Enquête publique relative à l'élaboration du Plan de Prévention des risques d'inondation des bassins versants du Cailly, de l'Aubette et du Robec

Du 13 décembre 2021 au 27 Janvier 2022

**Réponses de la DDTM remises le 4 mars 2022
avec une annexe de 43 pages.**

Procès - verbal de Synthèse

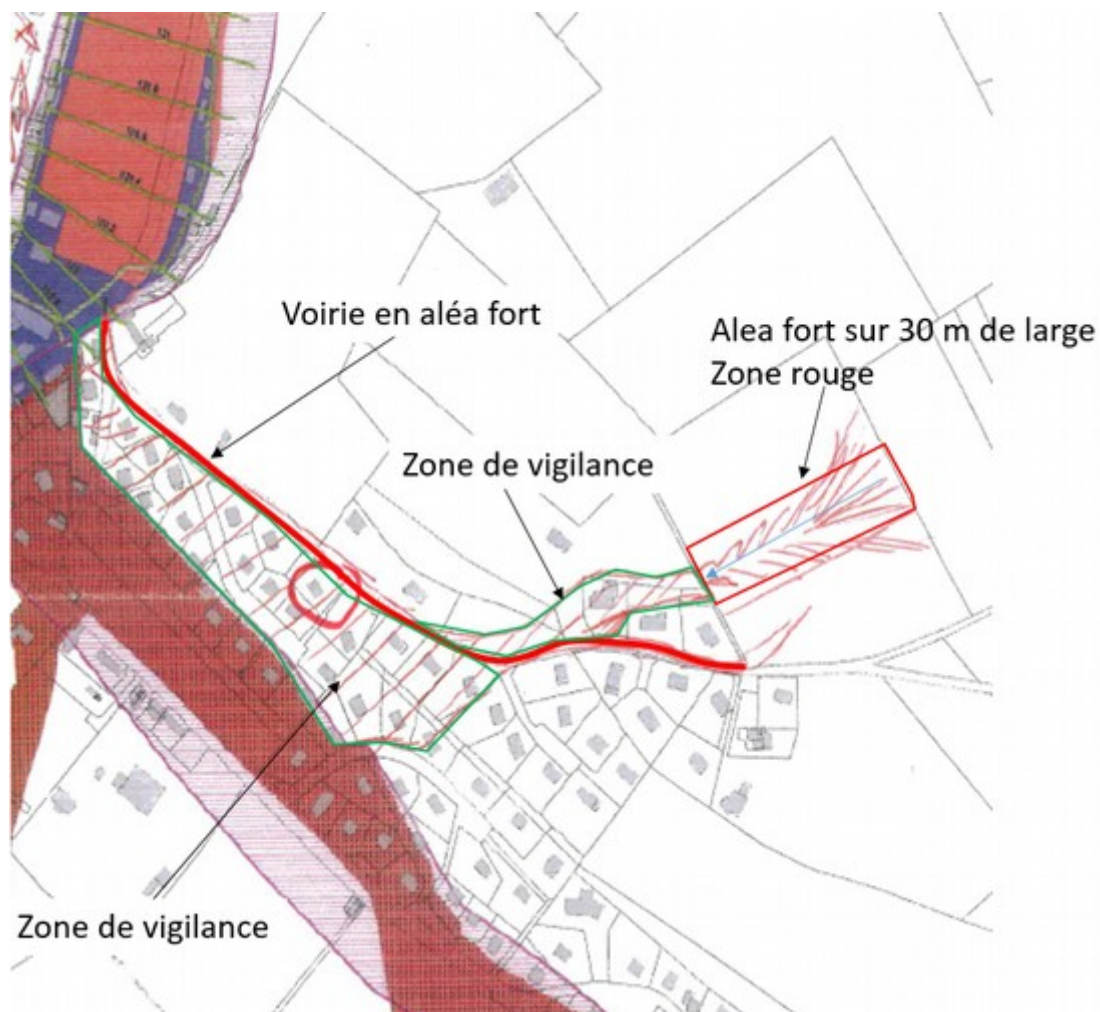
M. RICOUARD, le Mont Gaille, a été inondé en juin 2021 (eau et boue dans son sous-sol, remontée de nappe).

M. et Mme CARON, 15 le Mont Gaille, ont subi d'importants ruissellements en juin 2021 (photos sur Registre numérique R@ 66), et « se déclarent surpris que la rue du Mont Gaille jusqu'aux champs agricoles en limite des communes de Cailly/Rue St Pierre ne soit pas en zone de ruissellement. La chaussée de la rue du Mont Gaille et les champs agricoles constituent bien un axe de ruissellement que l'on peut constater sur les photos jointes »

Ils dénoncent à plusieurs reprises les torrents de boue qui, selon eux, ont envahi leur domicile au fil des dernières années.

Suite à une visite terrain le 17 février, à une analyse fine de la topographie et à la prise en compte des phénomènes récents survenus sur le secteur du Mont Gaille, la cartographie a été modifiée.

La rue du Mont Gaille sera classée en aléa fort et les parcelles limitrophes seront placées en zone de vigilance sur la base des témoignages de la mairie.

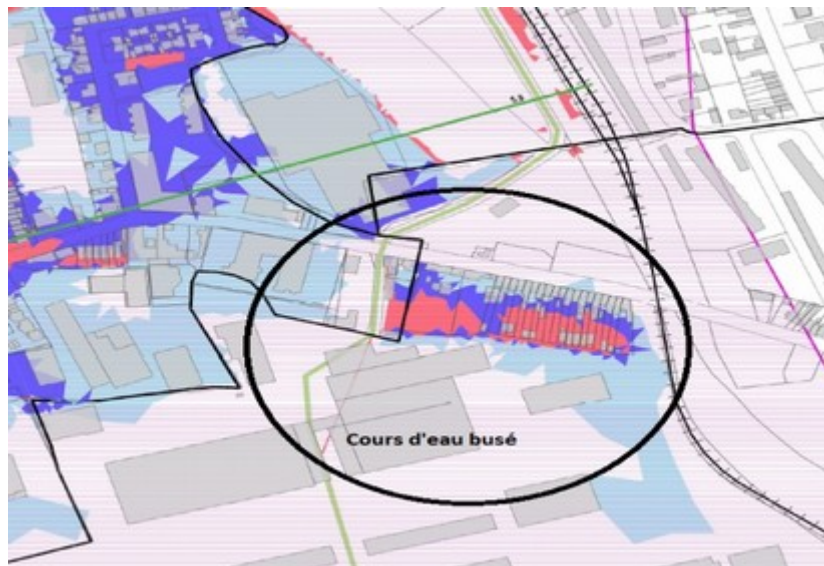
M. Jacques LACAILLE, 6 route de Buchy, estime que beaucoup de troubles proviennent de l'aménagement de cette route, qui a lourdement perturbé le fil des eaux et qu'il conviendrait d'étudier les moyens de les réduire.

Suite aux 2 remarques précédentes, une analyse du secteur a été effectuée ainsi qu'une visite terrain le 17 février, qui ont conduit à un ajustement de l'aléa sur ce secteur, notamment sur la base de photographies de 2018 et des événements de juin 2021 (zonage rouge élargi à la route de Buchy).

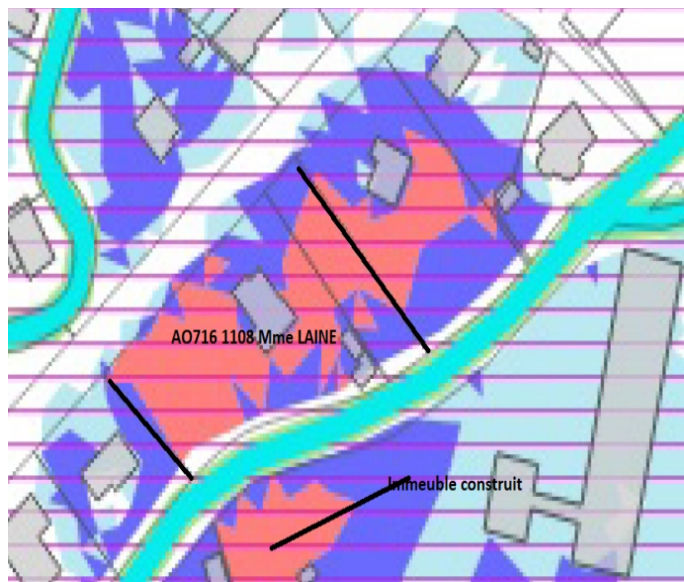
M. Alain HAREL remet en cause l'aléa ruissellement et le zonage du Hameau de Valmartin, en limite des communes du Bocasse et de Butot (R@ 35 et plans joints en **dossier N°5**)

- Point 1 : l'ouvrage hydraulique à proximité de l'autoroute ne relève pas de la compétence du syndicat de bassin versant, et n'est manifestement pas entretenu. L'efficacité de cet aménagement pour une crue centennale n'est donc absolument pas avérée.

- Point 2 : de la même manière, la deuxième retenue d'eau n'est pas gérée par le syndicat de bassin versant et ne peut donc pas être prise en compte pour un événement centennal.

- Point 3 : la route n'est pas un ouvrage hydraulique, la continuité des écoulements doit donc être cartographiée.

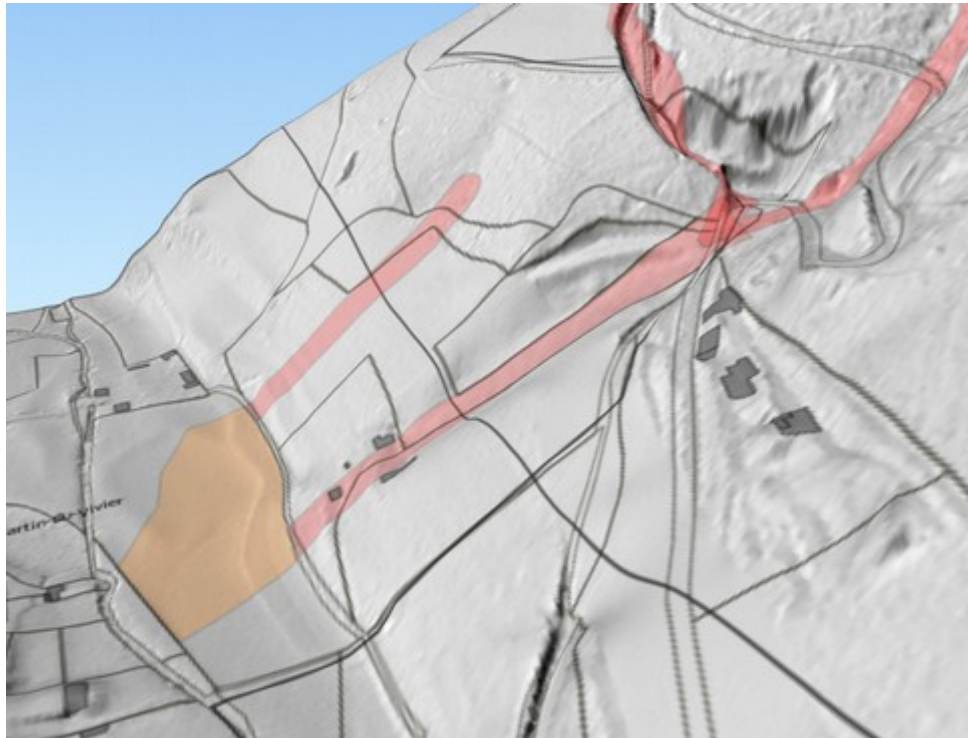
Mr et Mme GIBAUD Chemin du vieux moulin (Parcelle AM n°27)

Dans la carte ZONAGE REGLEMENTAIRE VALLEE (planche 23) sur la commune de Roncherolles sur le Vivier le chemin rural n°2 reliant le chemin du four à Chaux au chemin du vieux moulin est mentionné en blanc dans l'emprise aléa ruissellement et le chemin du vieux moulin n'est pas mentionné dans l'emprise aléa ruissellement. Or, nous avons pu constater depuis plusieurs années que le ruissellement est bien plus conséquent dans ces chemins que sur notre propriété. Quand il y a un ruissellement chez nous, celui-ci suit notre chemin privatif au-dessus de notre maison et non en direction de notre maison comme l'indique la carte de zonage ci-dessus mentionnée.

Force est de constater que des travaux d'aménagements ont été réalisés ces dernières années sur la commune de Roncherolles sur le Vivier et en particulier dans la zone entre le haut de la D15 et le bas de celle-ci en direction de Darnétal et qu'en conséquence l'écoulement des eaux a été modifié :

- *Aménagement dans la descente dans la forêt sur la D15 de Roncherolles sur le Vivier à Darnétal, création d'ouvertures pour diriger l'eau de ruissellement sur les bas-côtés.*
- *Installation de « ralentisseur » du ruissellement dans le chemin du four à Chaux*
- *Prolongement du chemin entre la fin du chemin du four à chaux et le chemin rural n°2*

Tout cela a modifié l'intensité du ruissellement en direction de notre propriété. »

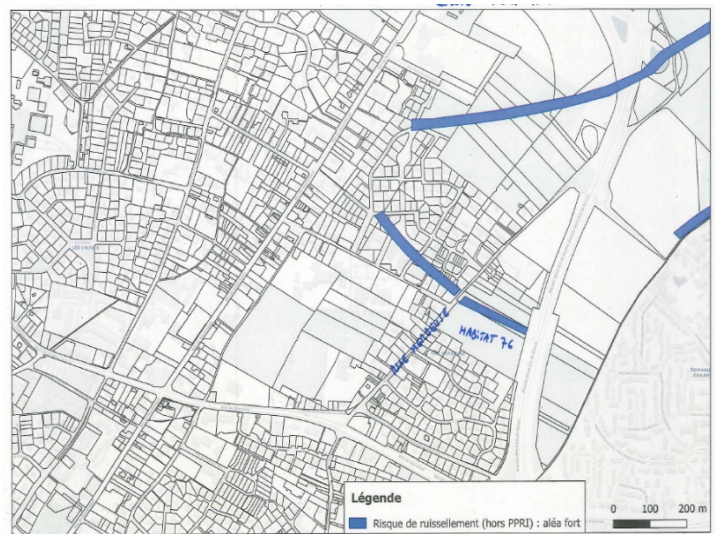
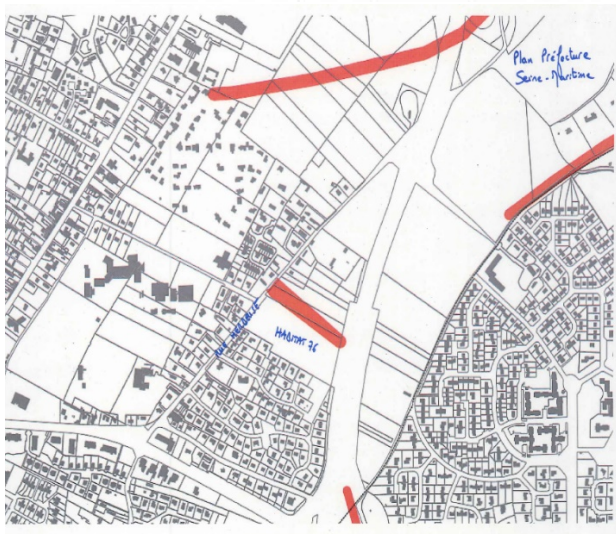
➤ **Le Syndicat des Bassins Versants Cailly Aubette Robec** attire pour sa part l'attention des services de l'Etat sur l'incohérence du règlement du PPRi touchant à la faculté de procéder à des rehaussements de plancher autorisée en zones bleu foncé, mais paradoxalement interdite en zone bleu clair.

Ce point sera effectivement à corriger.

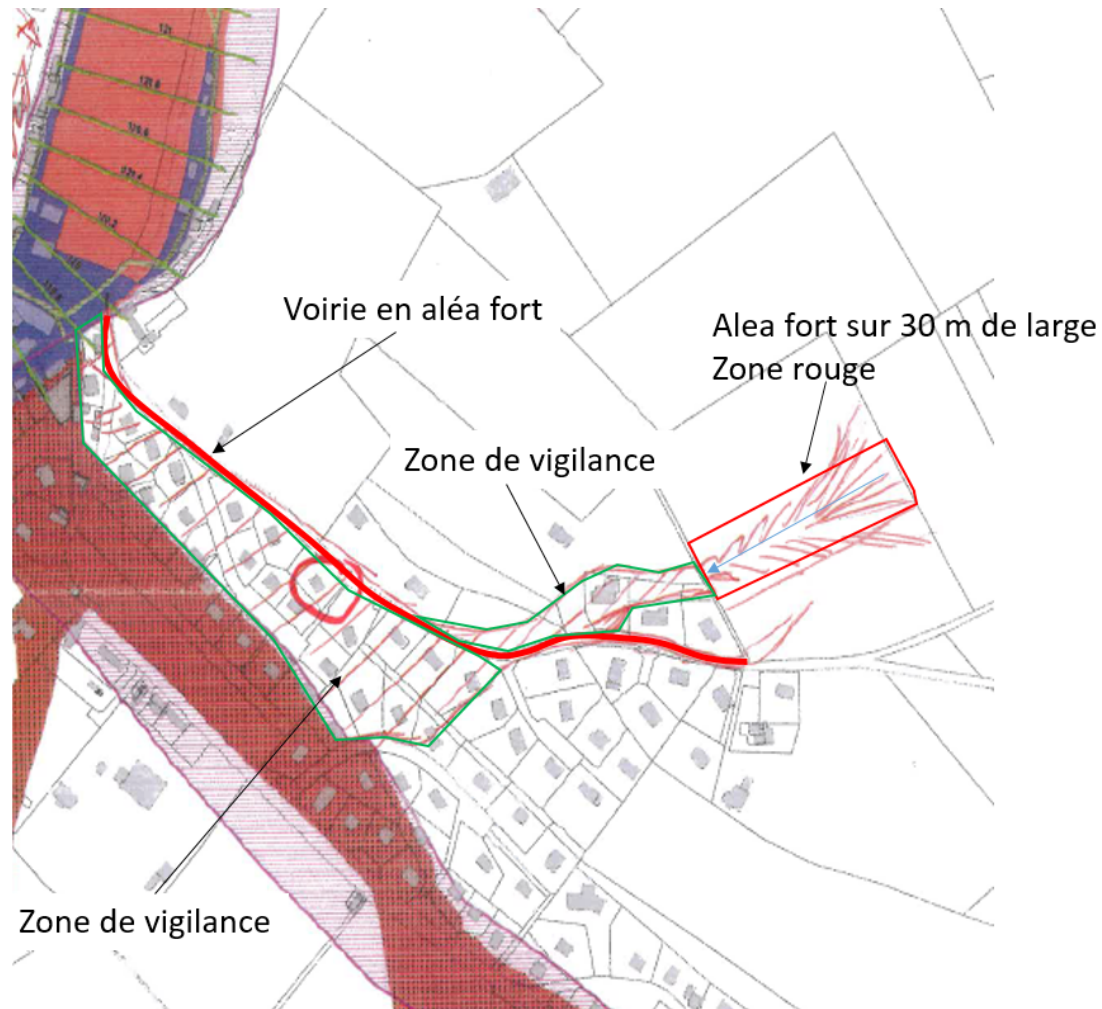
Cet axe se situant à proximité immédiate d'un vaste projet de construction d'Habitat 76, il est important que celui-ci soit bien positionné.

Ce point a été pris en compte, et sur la base des données topographiques disponibles l'axe a été légèrement décalé vers le sud.

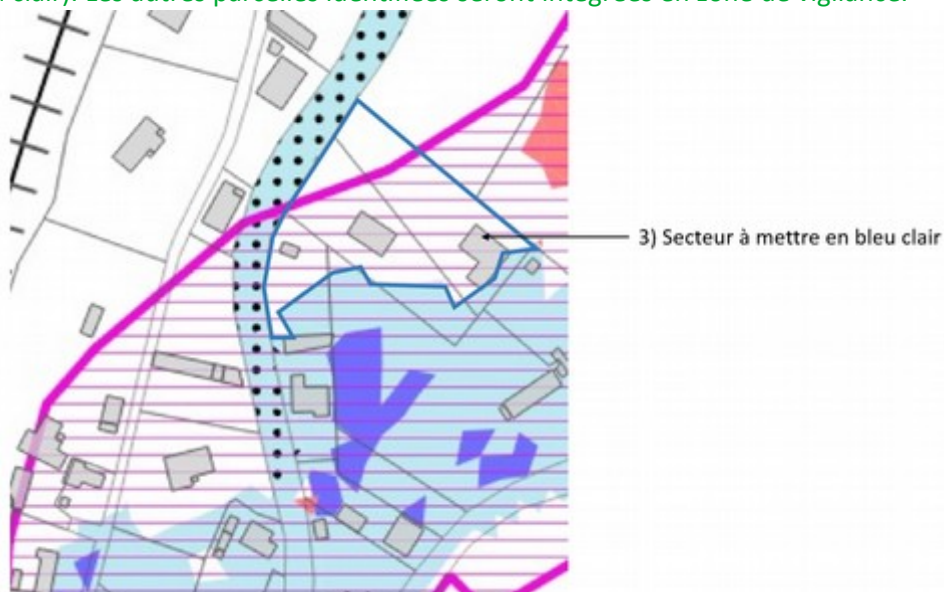
Demande de reclassement du zonage rouge au centre du village classé en zone bleu clair car aucun évènement de ruissellement n'a concerné ce secteur communal.

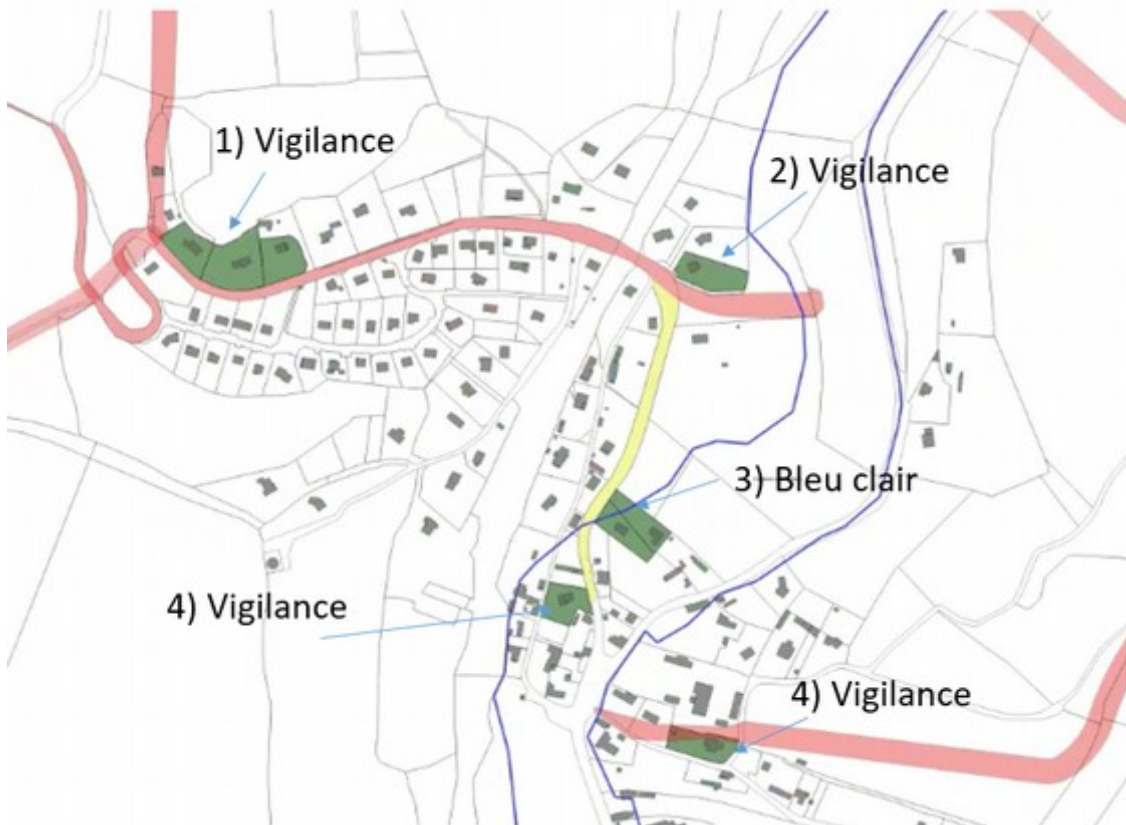
Demande que soient placées en zone de vigilance verte les parcelles AC56 au Mont Roty, AC17, AC35, AC36, AC37, et AC74 sises route du val d'Isneauville et A9 sise sente des Créons actuellement en zone blanche car il existe une vulnérabilité sur les sous-sols, avec des intensités différentes certes, mais presque chaque année inondés en raison des ruissellements issus de la voirie.

Ces observations seront prises en compte et la cartographie modifiée.

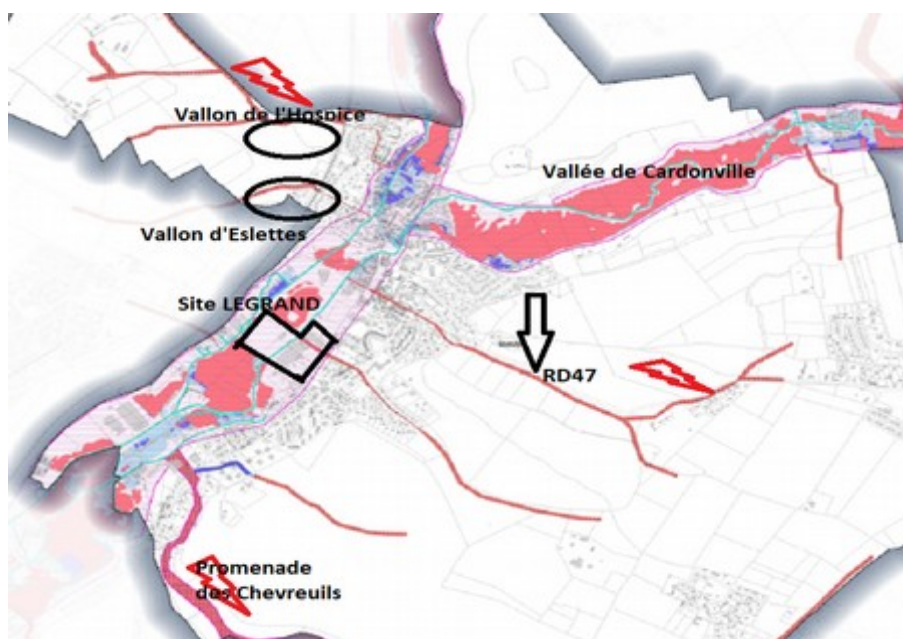
- La parcelle Square des Arts est déjà urbanisée ;
- La parcelle Route de Darnétal, est en zone A et n'est pas en cours d'urbanisation ;
- Les parcelles Route de Paris, appartenant à CARREFOUR PROPERTY, ne sont pas en cours d'urbanisation (zone UXA).

Les enjeux sur la parcelle square des arts et sur les parcelles Route de Paris seront modifiés

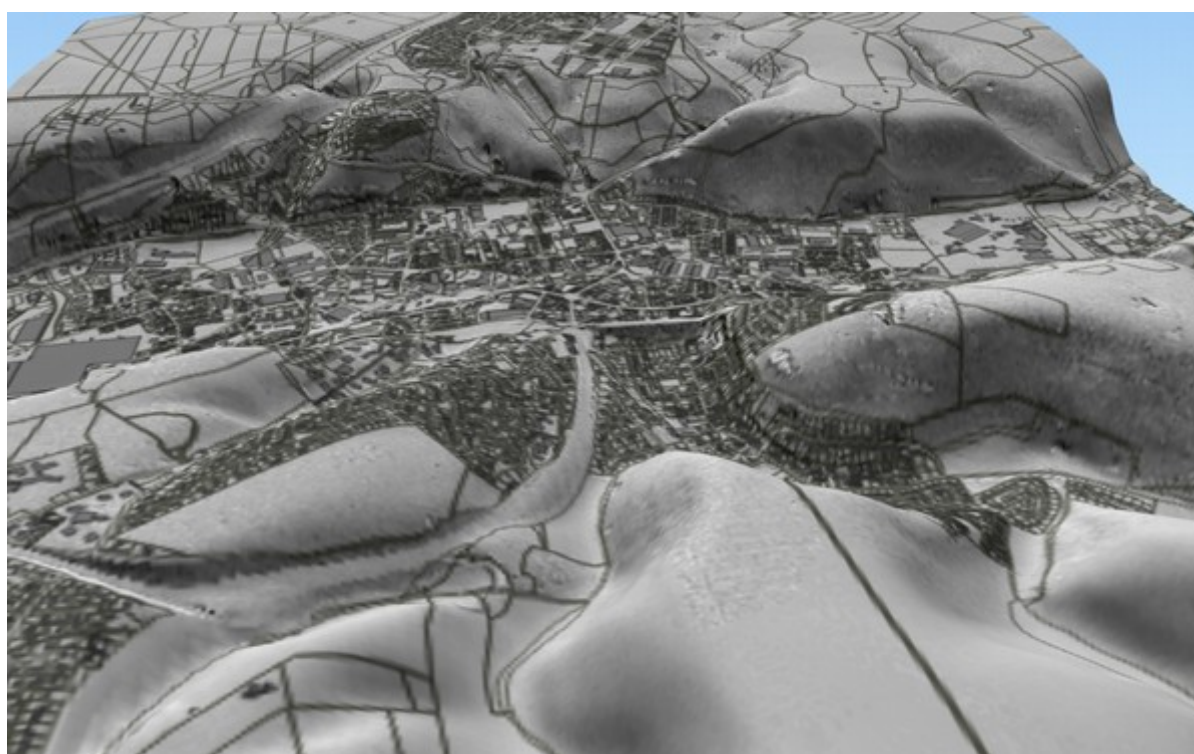
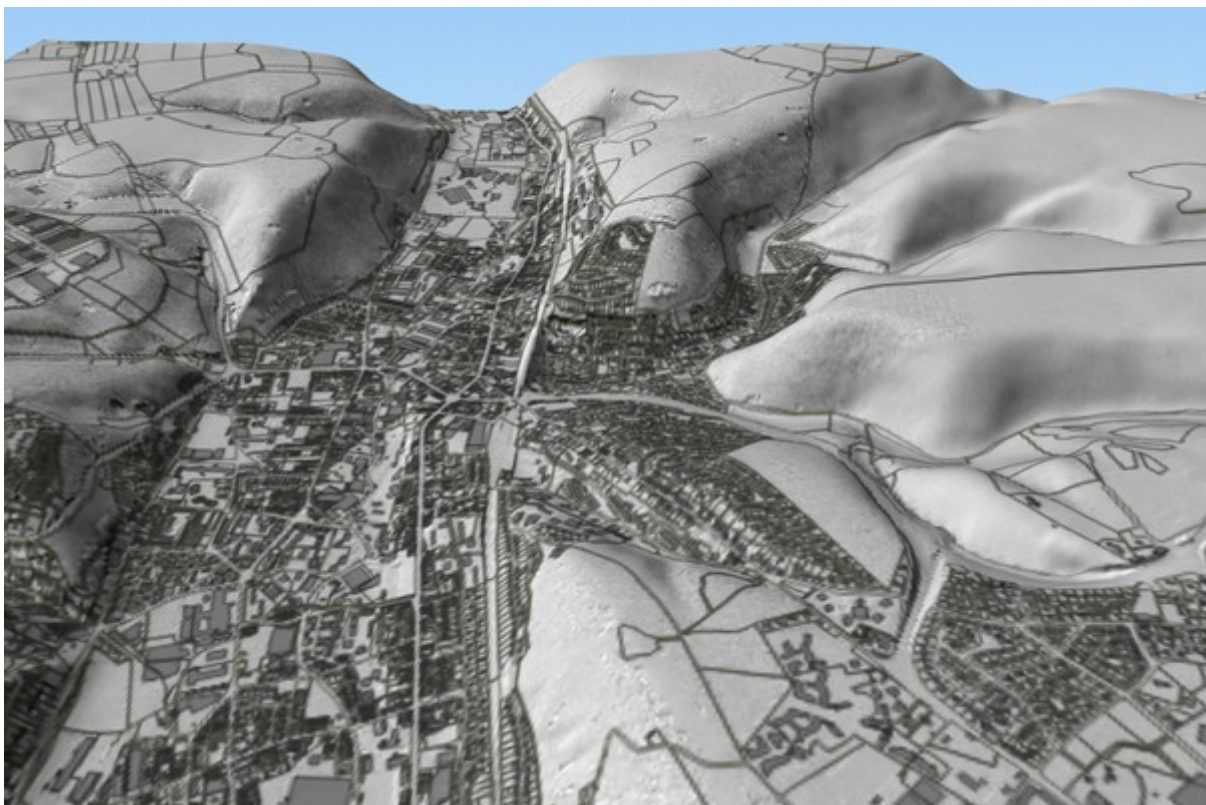
- La Commission estime indispensable l'explicitation de la détermination de l'aléa et du zonage du quartier des Longs Vallons à Notre Dame de Bondeville, eu égard à leur très forte évolution par rapport aux dispositions des documents d'urbanisme antérieurs (PLU de 2008 , PLUI métropolitain du 20 Février 2020.

Les aléas sur ce secteur ont été déterminés par modélisation hydraulique "2D" sur la base d'éléments topographiques précis, notamment un modèle numérique de terrain (MNT) issu d'une topographie LIDAR. La modélisation 2D permet de représenter finement les écoulements bidimensionnels. Par ailleurs le modèle est confirmé par des visites terrain et calé sur des laisses de crue. Plusieurs inondations ont déjà été subies dans ce secteur et ont fait l'objet de nombreux témoignages.

Au-delà du modèle, la méthodologie a consisté à prendre appui sur des documents existants (recensement des secteurs inondés, plan des réseaux d'assainissement...) et à procéder à des visites de terrain et des recueils de témoignages (notamment personnes vivant dans la zone de l'étude depuis 40 et 60 ans).
